DIRECCIÓN DE PREVENCIÓN Y ATENCIÓN DE EMERGENCIAS

CONCEPTO TÉCNICO No. CT – 4626

Localidad	2. CHAPINERO
UPZ	88 El Refugio
Barrio	EMAUS
Dirección	CALLE 72 BIS # 5 – 21, CALLE 72 # 5 - 22
CHIP	AAA0089BUTO, AAA0089AZSK
Información Catastral	Manzana 12, Lotes 07 y 02
Fecha de Visita	16 de Enero de 2007
Área (Ha)	0.045
Solicitante	Curaduría Urbana No. 5
Población beneficiada	40 personas
Tipo de Amenaza	Remoción en Masa

Figura No.1 – Localización del Proyecto "Calle 72 Bis No. 5 - 21", en el Plano Normativo de Amenaza por Remoción en Masa del P.O.T.

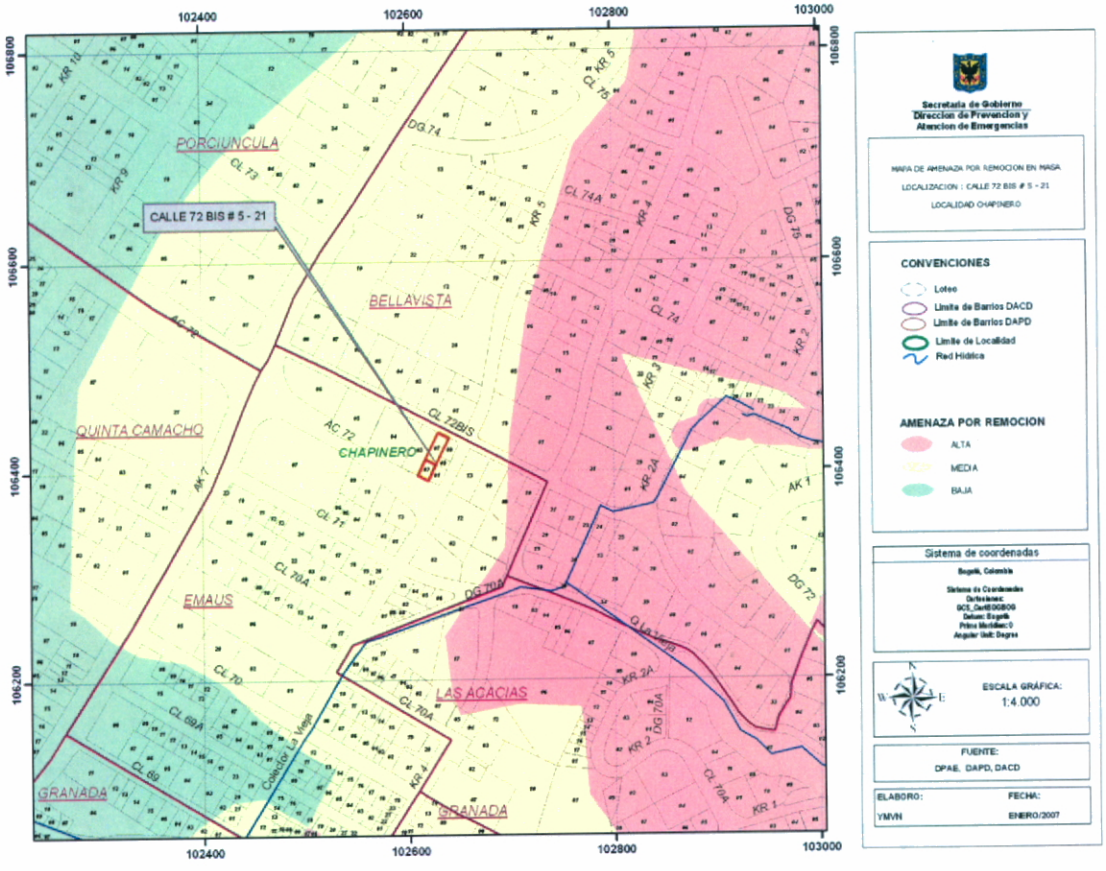
De acuerdo con el plano normativo de Amenaza por remoción en masa del Plan de Ordenamiento Territorial de Bogotá – POT (Decreto 190 de 2004, por el cual se compilan los decretos 619 de 2000 y 469 de 2003), el sector donde se localiza el Proyecto se encuentra en una zona de AMENAZA MEDIA por procesos de remoción en masa (Figura No.1).
